PETYCJA

W SPRAWIE WĘZŁA: WIEJSKA / JORDANOWSKA / AWICENNY / MOKRONOSKA /
CESARZOWICKA

a) dokonania korekt w koncepcji projektowej, która stała się podstawą ogłoszonego przez ZDIUM przetargu na opracowanie dokumentacji projektowej dla zadania „Przebudowa skrzyżowania ulic Wlejskiej, Jordanowskiej, Awicenny, Mokronoskiej i Cesarzowickiej we Wrocławiu”, w korelacji z -

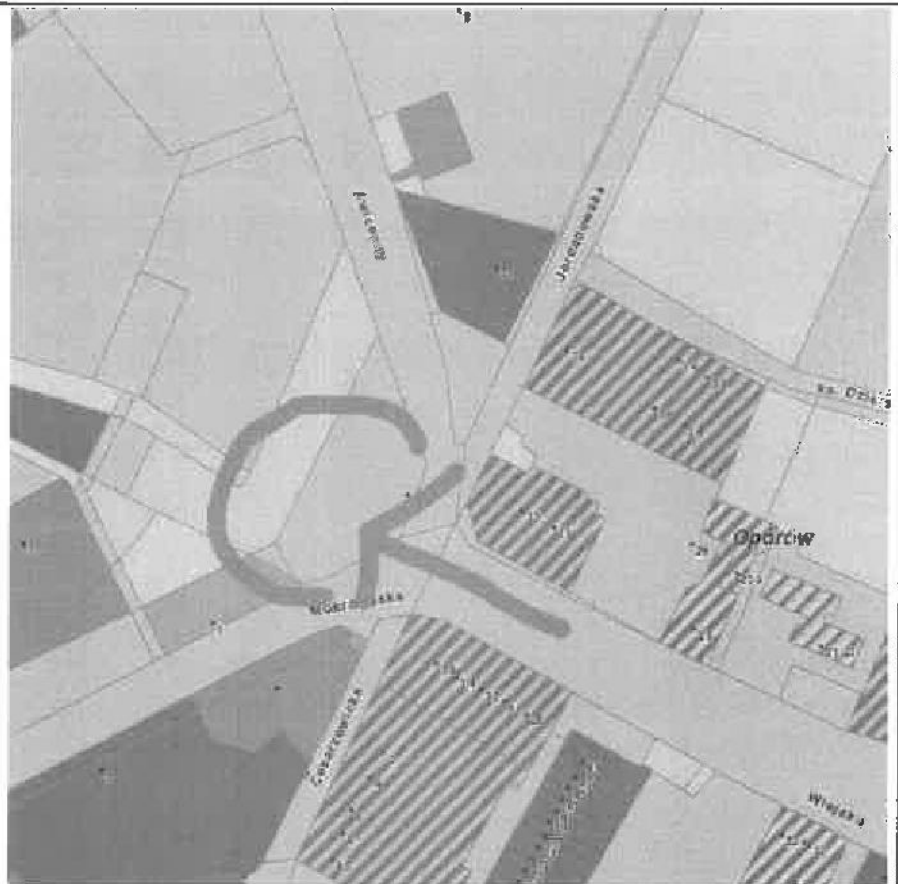
Koncepcja
projek-towa z 2018
roku wybrana przez
UM Wrocławia do
dal-szego
opracowania kieruje
cały ruch przez
osiedle SM Żłota
Kielnia przez ul.
Balzaka

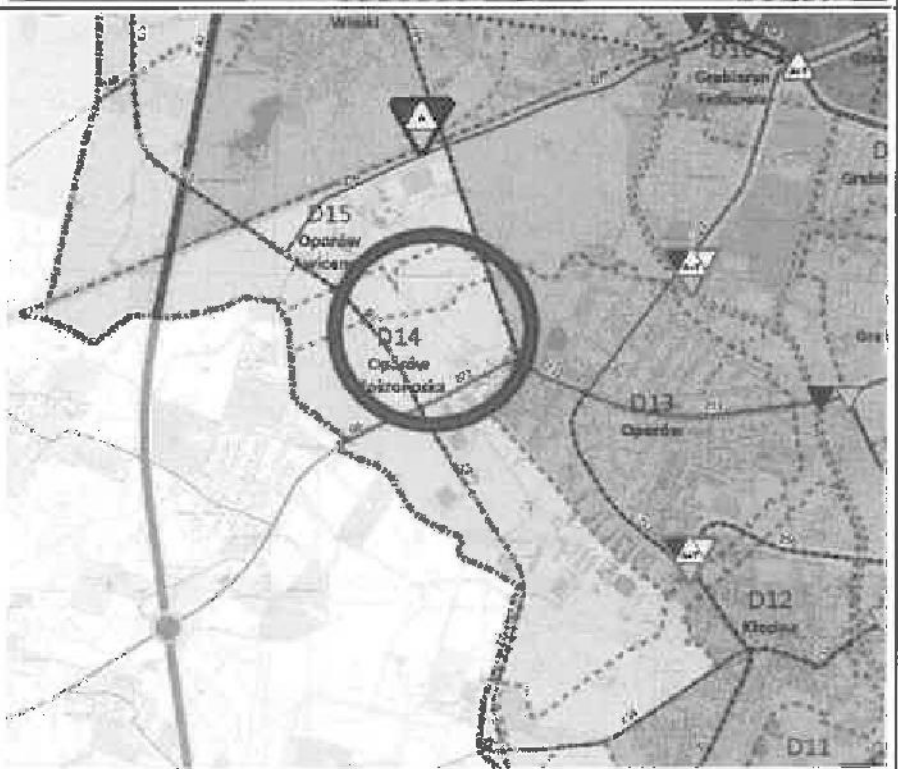
Koncepcja
alterna-tywna z
2018 roku; w obu
przypadkach
widoczne
upośledzenie ruchu
pieszo-rowerowego
